Nursi mnt 7 kinnistu ehitusloa eelnõu kooskõlastamata jätmine

Olete esitanud meile kooskõlastamiseks Võru maakonna Rõuge valla Rõuge aleviku Nursi mnt 7 kinnistu ehitusloa eelnõu (menetlus nr 445177, EHR kood nr 113011297).

Ehitusluba antakse endise Rõuge mõisa talli konserveerimiseks ja kohandamiseks tootmishooneks. Ehitusloa aluseks on AS Kurmik, töö nr 2024-847-37 „*Endise Rõuge mõisa talli konserveerimine ja Sandro baari ruumide kohandamine tootmishooneks. Eelprojekt.*“

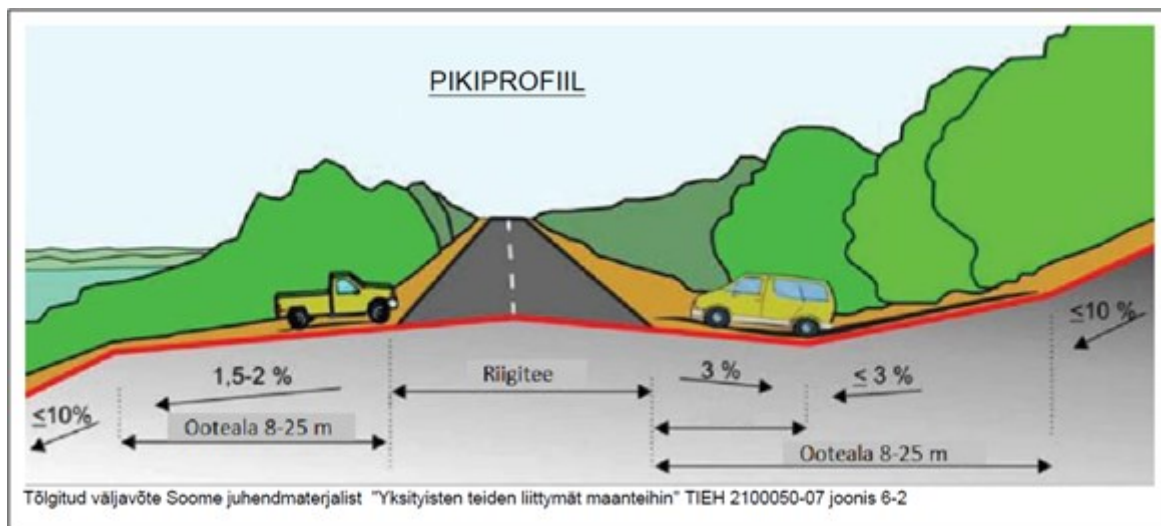
3. Vastavalt projektile (Lisa 1) on juurdepääs kinnistule ette nähtud olemasolevatelt ning taastatavatelt maantee mahasõitudel. Nimetatud ristumiskohad asuvad vastavalt riigitee km 5,862 ja km 5,914 (Joonis 1). Meil ei ole vastuväiteid projektiga kavandatavate juurdepääsude asukohtadele ning juurdepääsu põhimõttelisele lahendusele (sõidukid ei pea kinnistusesest manööverdama ja ringi pöörama).
Mõlemad riigitee ristumiskohad on käesolevaks hetkeks amortiseerunud (Joonised 2 ja 3) ning vajalik on nende rekonstrueerimine. Juhime tähelepanu, et kohalikul omavalitsusel ei

Palume kanda hoone ehitusloa aluse projekti asendiplaanile riigitee ristumiskohad vastavalt Lisa 2 alusel koostatavale riigitee ristumiskohtade ehitamise projekti lahendusele.
